**Verslag huishoudelijke elektrische installatie op laagspanning en zeer lage spanning****Algemeen:**

Referentie: 004-20260925-03	Datum controle: 25/09/2026
Keurder: 004

Eigenaar:	EAN-code: Onbekend
Adres installatie: Bergstraat 40, 3078 - Meerbeek	Nummer teller(s): 24698770
	Distributienetbeheerder installatie: Fluvius
Datum uitvoering installatie:	☒ Vóór 01/10/1981 ☐ Tussen 01/10/1981 en 01/06/2020 ☐ Vanaf 01/06/2020
Type:	☒ Wooneenheid ☐ Niet-huishoudelijk ☐ PV ☐ Batterij ☐ Laadpaal

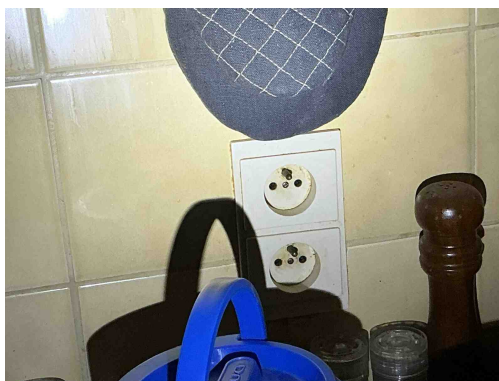
T11 - De contactdozen waarvan de toegekende stroomsterkte maximaal 16A en de toegekende spanning maximaal 250V bedraagt en niet bedoeld zijn voor de voeding van een of meerdere verbruikstoestellen voor een specifiek doel en niet geplaatst zijn in of op schakel- en verdeelborden, beschikken niet of IPXX-D (incl. gemeenschappelijke delen residentieel geheel) (Boek 1: 4.2.2.3/5.3.5.2).

Opmerking: Oa keuken, living 2, slaapkamer 1,...

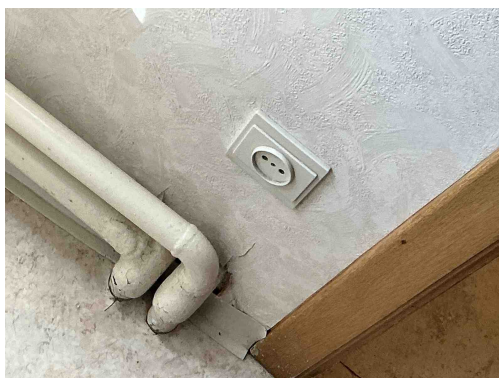
T11 - De contactdozen waarvan de toegekende stroomsterkte maximaal 16A en de toegekende spanning maximaal 250V bedraagt en niet bedoeld zijn voor de voeding van een of meerdere verbruikstoestellen voor een specifiek doel en niet geplaatst zijn in of op schakel- en verdeelborden, beschikken niet of IPXX-D (incl. gemeenschappelijke delen residentieel geheel) (Boek 1: 4.2.2.3/5.3.5.2).

Opmerking: Oa keuken, living 2, slaapkamer 1,...

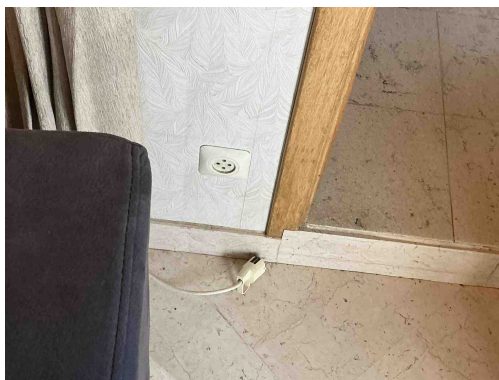
T11 - De contactdozen waarvan de toegekende stroomsterkte maximaal 16A en de toegekende spanning maximaal 250V bedraagt en niet bedoeld zijn voor de voeding van een of meerdere verbruikstoestellen voor een specifiek doel en niet geplaatst zijn in of op schakel- en verdeelborden, beschikken niet of IPXX-D (incl. gemeenschappelijke delen residentieel geheel) (Boek 1: 4.2.2.3/5.3.5.2).

Opmerking: Oa keuken, living 2, slaapkamer 1,...

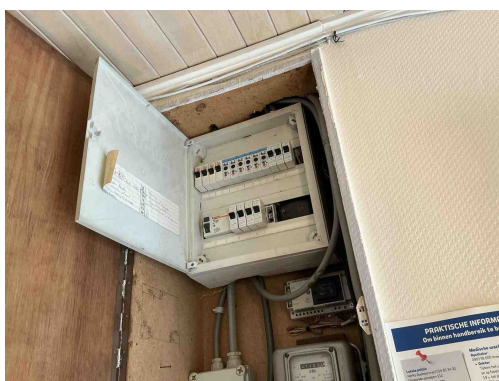
T11 - De contactdozen waarvan de toegekende stroomsterkte maximaal 16A en de toegekende spanning maximaal 250V bedraagt en niet bedoeld zijn voor de voeding van een of meerdere verbruikstoestellen voor een specifiek doel en niet geplaatst zijn in of op schakel- en verdeelborden, beschikken niet of IPXX-D (incl. gemeenschappelijke delen residentieel geheel) (Boek 1: 4.2.2.3/5.3.5.2).

Opmerking: Oa keuken, living 2, slaapkamer 1,...

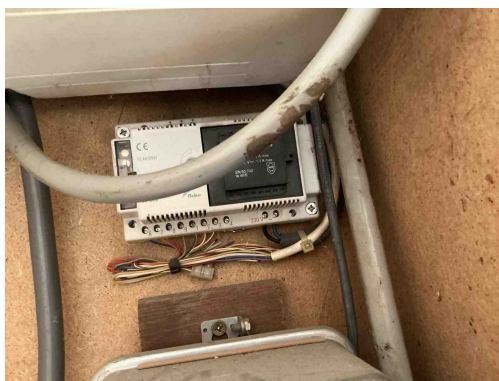
B02 - Het elektrisch verdeelbord is onvoldoende bereikbaar (Boek 1: 5.3.5.1).

Opmerking: Oa bord 1

B30 - De houder van de beveiliging in een huishoudelijke ruimte is niet voorzien van aangepaste kalibreerelementen (Boek1: 5.3.5.5).

Opmerking: Oa bord 1,2,3

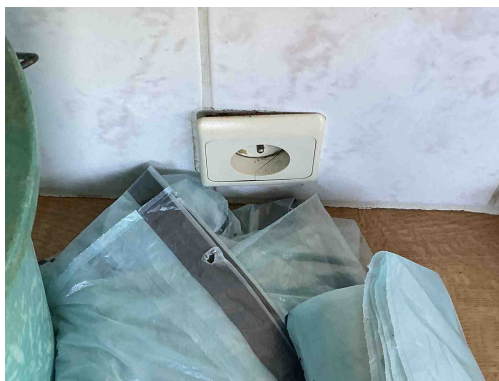
C21 - Het gebruik van geleiders van het type VOB, zonder bijkomende afscherming is niet toegestaan (Boek 1: 5.2.9.6).
Opmerking: Oa naast het bord

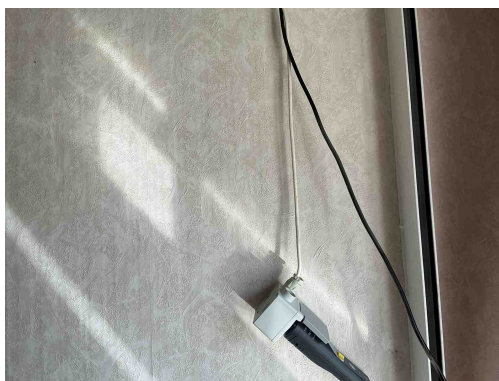
T10 - Bepaalde contactdozen en/of schakelaars zijn niet degelijk bevestigd (Boek 1: 1.4.1.3).
Opmerking: Oa hal, slaapkamer 1

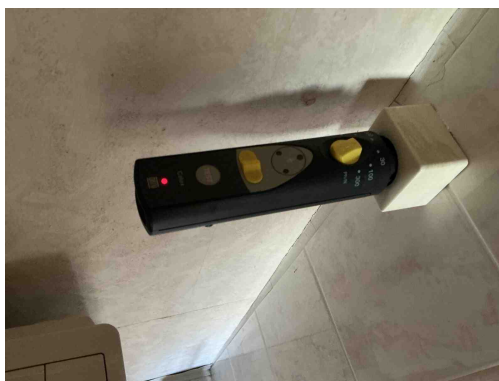
A16 - Er is geen continuïteit van de beschermingsgeleider van de contactdoos (Boek 1: 5.4.3.4).
Opmerking: Oa slaapkamer 1, wc

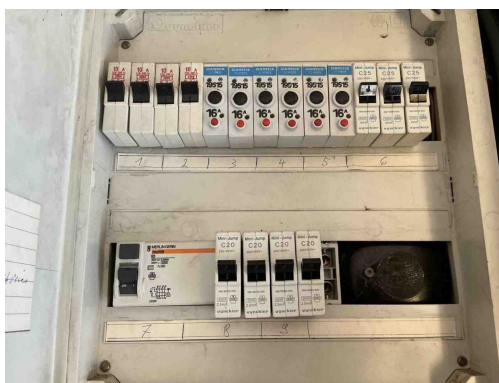
A16 - Er is geen continuïteit van de beschermingsgeleider van de contactdoos (Boek 1: 5.4.3.4).
Opmerking: Oa slaapkamer 1,wc

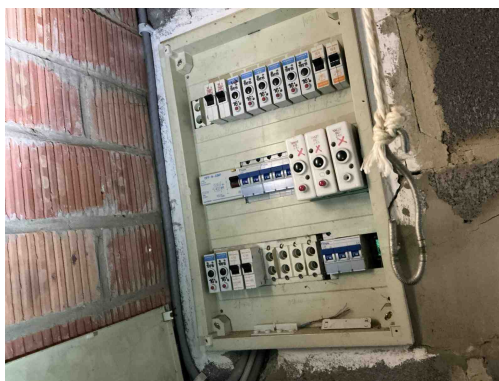
D08 - De nodige markeringen op de beveiligingstoestellen ontbreken of zijn onleesbaar (Boek 1: 5.3.5.5).
Opmerking: Oa bord 1,2

B06 - Het elektrisch verdeelbord heeft niet de minimale beschermingsgraad IPXX-B in een gewone ruimte (Boek 1: 4.2.2.3).
Opmerking: Oa. Bord 1,2

B17 - De voedingsspanning is niet op elk bord vermeld (Boek 1: 3.1.3.3).
Opmerking: Oa bord 1,2,3

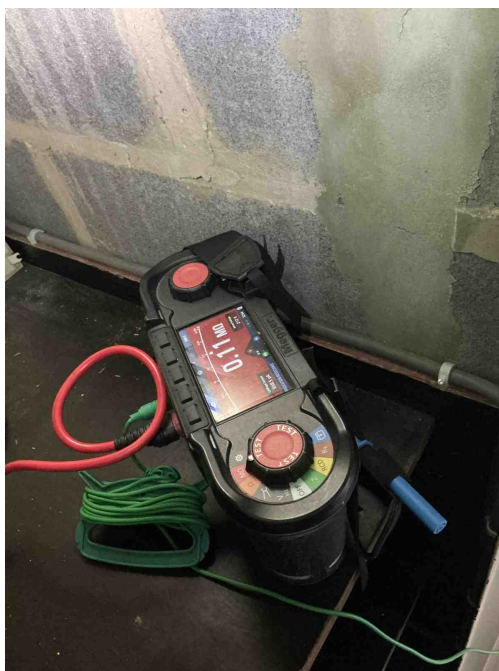
D08 - De nodige markeringen op de beveiligingstoestellen ontbreken of zijn onleesbaar (Boek 1: 5.3.5.5).

B06 - Het elektrisch verdeelbord heeft niet de minimale beschermingsgraad IPXX-B in een gewone ruimte (Boek 1: 4.2.2.3).

B17 - De voedingsspanning is niet op elk bord vermeld (Boek 1: 3.1.3.3).

Opmerking: Oa bord 1,2,3

B30 - De houder van de beveiliging in een huishoudelijke ruimte is niet voorzien van aangepaste kalibreerelementen (Boek1: 5.3.5.5).

B26 - Het elektrisch bord kon niet gedemonteerd worden (Boek 1: 5.3.5.1).

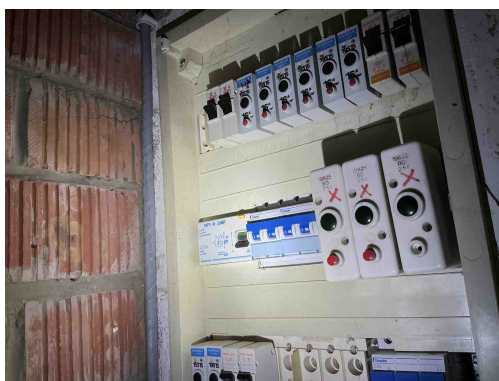
I01 - De waarde van de isolatieweerstand per kring dient tenminste 0,50 Mohm ($1000 \times U_{\text{test}}$) te zijn (Boek 1: 6.4.5.1).
Opmerking: Oa bord 1 derde rij

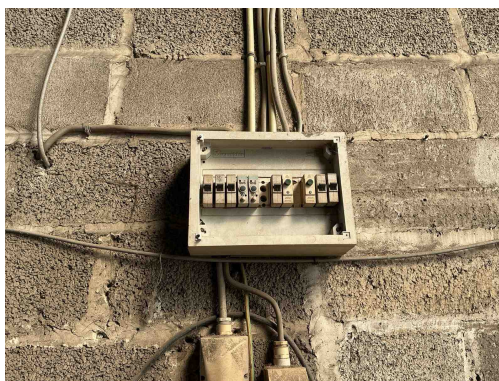
I01 - De waarde van de isolatieweerstand per kring dient tenminste 0,50 Mohm ($1000 \times U_{\text{test}}$) te zijn (Boek 1: 6.4.5.1).
Opmerking: Oa bord 1 derde rij
